## **Concours de projet pour la construction d'un centre médical et d'une crèche / UAPE à Evolène**

### **Réponses aux questions**

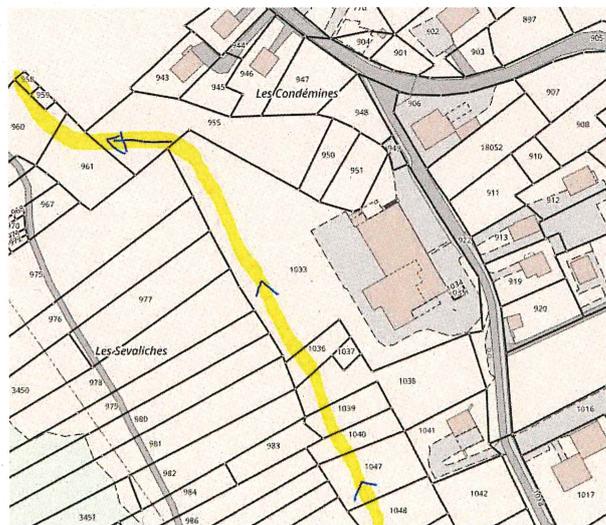
Peut-on connaître la situation exacte de la piste de ski de fond ?

La piste de fond passe à l'extrémité des parcelles, du côté « rivière », en bordure du talus séparant le village de la zone agricole en contrebas. Concrètement, selon l'image annexée (piste en jaune), elle arrive depuis le sud (côté les Haudères), traverse le terrain de sport du centre scolaire en longeant le grillage, puis plonge vers l'aval en direction de Sion.

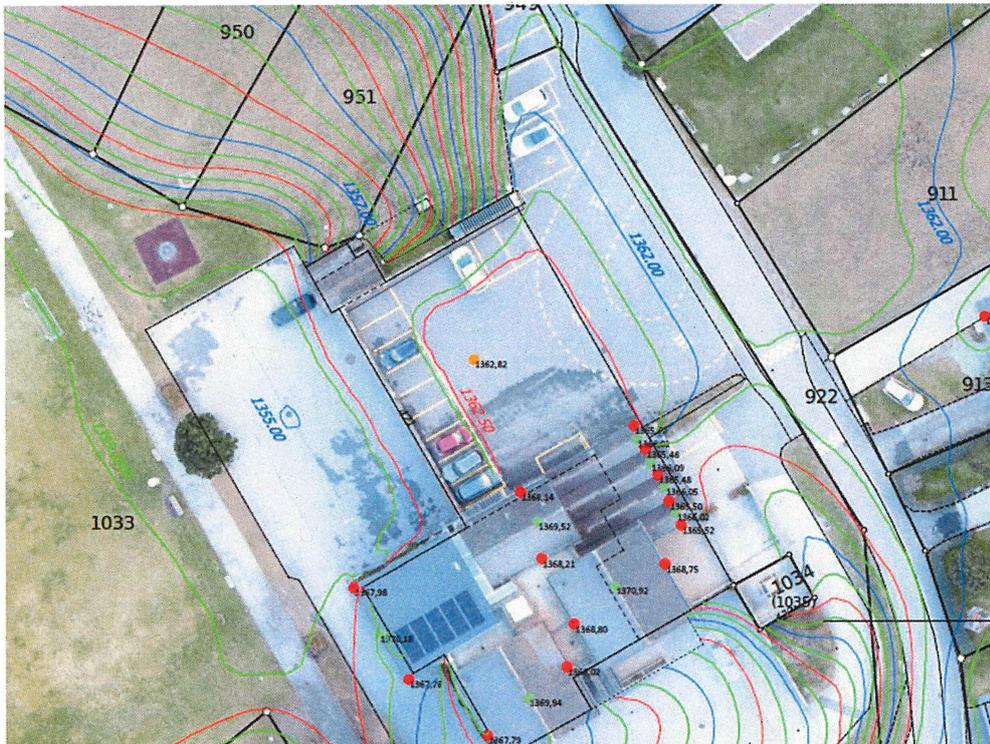
Le nombre de de places de stationnement existantes devant l'école ? Pouvez-vous les localiser sur un plan et confirmer lesquelles sont à maintenir impérativement (logique de réflexion globale sur les flux dans le périmètre) ?

Il existe 22 places devant l'école, dont 19 sur la parcelle 1033 qui fait partie du périmètre de réflexion du concours. Les places se trouvent sur le plan ortho qui est mis à disposition sur SIMAP ainsi que le site de la commune dont un extrait vous est présenté ci-dessous.

Actuellement, une dizaine de places est nécessaire pour les usagers du centre scolaire (corps enseignant, conciergerie, UAPE). Les autres servent aux visiteurs, notamment pour certains parents qui amènent et viennent chercher les enfants.
